Krycí list ZBV

Název a evidenční číslo Stavby: „Silnice III/24017 Havárle zemního tělesa komunikace ulice U Hřbitova v Kralupech nad Vltavou - oprava“ Název stavebního objektu/provozního souboru (SO/PS): SO 302 - Úsek č. 2	Číslo SO/PS / / číslo Změny SO/PS: 302/1	Číslo ZBV: 3
--	---	------------------------

Název a evidenční číslo Stavby: „Silnice III/24017 Havárie zemního tělesa komunikace ulice U Hřbitova v Kralupech nad Vltavou - oprava“ Název stavebního objektu/provozního souboru (SO/PS): SO 302 - Úsek č. 2	Číslo SO/PS / / číslo Změny SO/PS: 302/1	Číslo ZBV: 3.3																													
Strany smlouvy o dílo č. 2035/00066001/2019 na realizaci uvedené Stavby uzavřené dne 29.7. 2019 (dále jen Smlouva): Objednatel: Krajská správa a údržba silnic Středočeského kraje, příspěvková organizace, Sídlo: Zborovská 81/11, 150 21 Praha 5 - Smíchov Zhotovitel: SaM silnice a mosty a.s., Sídlo: Máchova 1129,470 01 Česká Lípa																															
Přílohy Změnového listu: <table style="width: 100%; border-collapse: collapse;"> <tr> <td style="width: 40%;">1. Krycí list</td> <td style="width: 10%; text-align: center;">1</td> <td style="width: 50%;">počet listů</td> </tr> <tr> <td>

ÚSEK 2

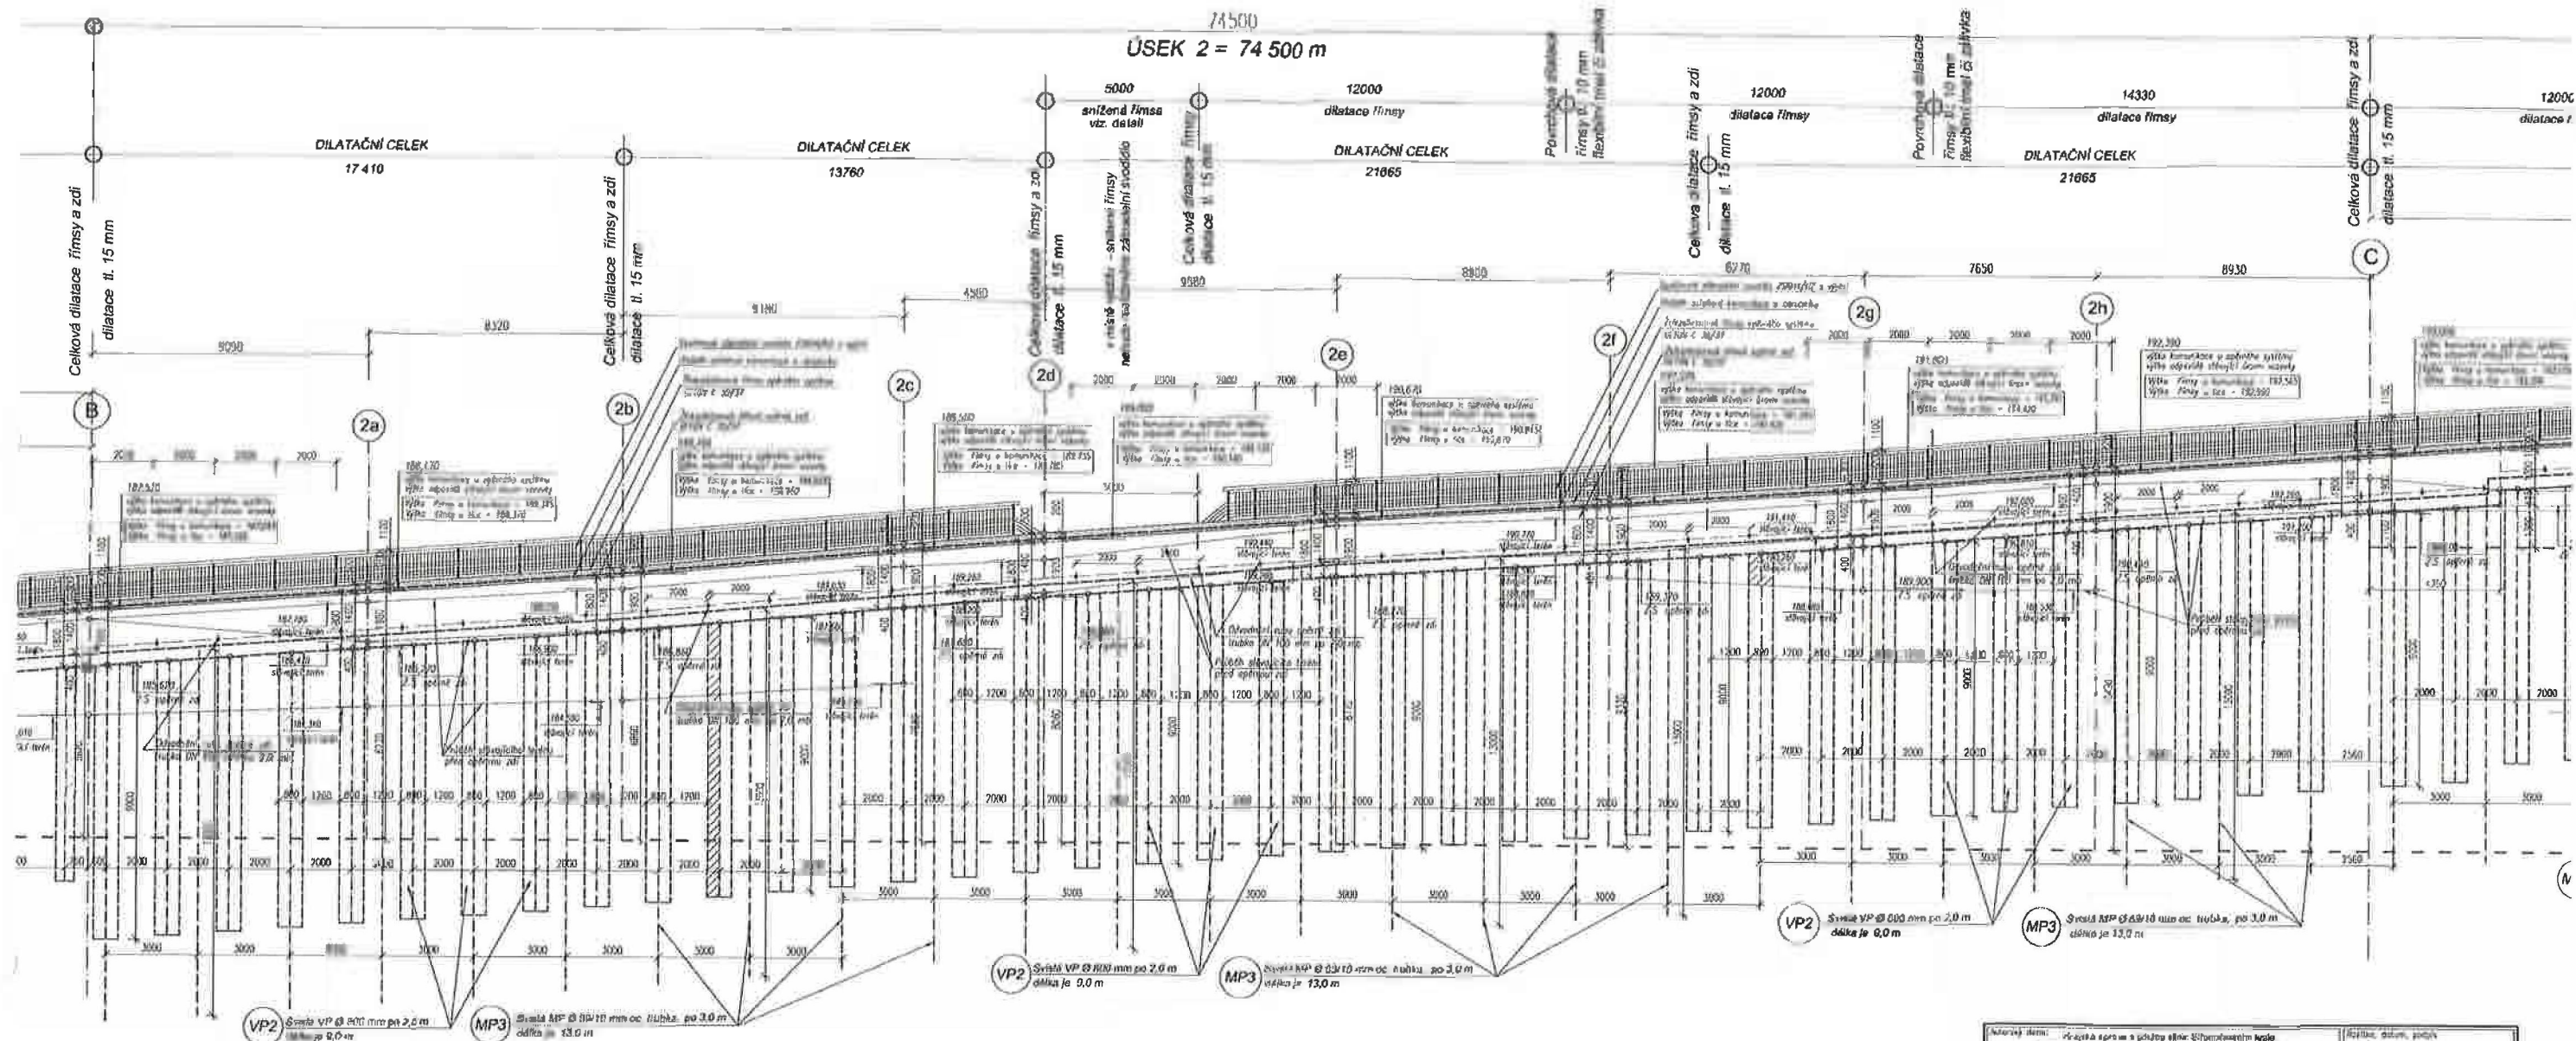
Na základě žádosti majitelů rodinného domu na adrese Minická 778, 278 01 Kralupy nad Vltavou o zachování historického vjezdu do objektu rodinného domu z ulice U Hřbitova, objednatel požaduje přerušení zábradelního svodidla. V zadávací dokumentaci výše zmíněné stavby je v místě vjezdu navržena železobetonová opěrná zeď s římsou. Součástí římsy je zábradelní svodidlo, které v navržené projektové dokumentaci zmíněný vjezd nerespektuje. Tato změna nemá vliv na bezpečnost silničního provozu.

Předmětem oznámení zhotovitele je žádost majitelů rodinného domu na adrese Minická 778, 278 01 Kralupy nad Vltavou o zachování historického vjezdu do objektu rodinného domu z ulice U Hřbitova, která je předmětem stavby. V zadávací dokumentaci výše zmíněné stavby je v místě vjezdu navržena železobetonová opěrná zeď s římsou. Součástí římsy je zábradelní svodidlo, které v navržené projektové dokumentaci zmíněný vjezd nerespektuje.

Po vzájemné dohodě navrhujeme přerušení zábradelního svodidla v délce cca 5 m, kde tímto přerušením nebude nijak ovlivněna bezpečnost silničního provozu. Tato změna bude zapracována do dokumentace RDS.

V zadávací dokumentaci bylo navrženo zábradelní svodidlo průběžné v místě historického vjezdu do objektu k rodinnému domu. V vzájemné dohodě bylo navrženo přerušení zábradelního svodidla v místě vjezdu v délce 5 m. Tato změna nemá vliv na kvalitu realizované a stejně tak nemá vliv na bezpečnost silničního provozu.

V původní PD bylo navrženo průběžné zábradelní svodidlo v místě vjezdu do objektu k rodinnému domku. Po dohodě bylo navrženo přerušení zábradelních svodidel v místě vjezdu v délce 5 m.

Ukončení svodnice doplnit !!!
